Mikrowellengeräte mit neuem Belüftungssystem

Betroffene Modelle: Alle Modelle

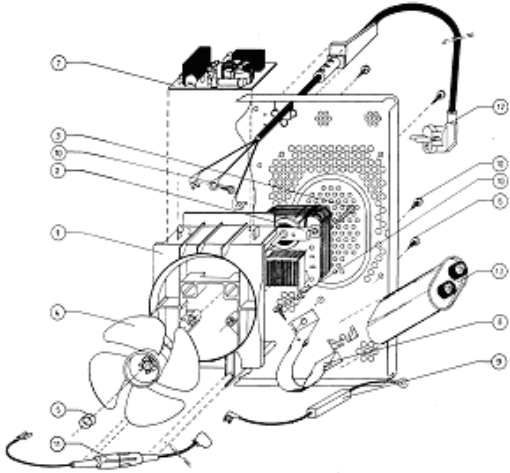
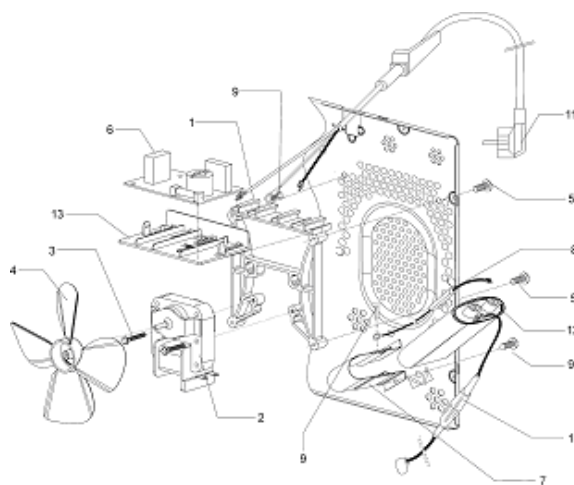
Das Belüftungssystem wurde verbessert dadurch reduziert sich:

- die Temperatur im Komponententeil
- die Kondensatbildung im Innenraum

Das neue Belüftungssystem wird ab jetzt folgende Komponenten beinhalten:

Altes System	Neues System
1 = 183399 -Ventilatorhalterung 18/20	1 = 1830343 - Ventilatorstütze 18/20 13 = 1830344 - Filterstütze 18/20
4 = 183229 - Ventilatorpropeller - II	4 = 1830345 - Ventilatorpropeller - III

Das neue Belüftungssystem bedarf neuer Befestigungslöcher an der Rückwand des Mikrowellengerätes. **Somit darf das neue Belüftungssystem nicht in ein Mikrowellengerät mit dem alten Belüftungssystem eingesetzt werden!**

Das neue Belüftungssystem darf durch das alte ersetzt werden. Jedoch ist der umgekehrte Fall wegen der Positionierung der Befestigungslöcher an der Rückwand nicht möglich
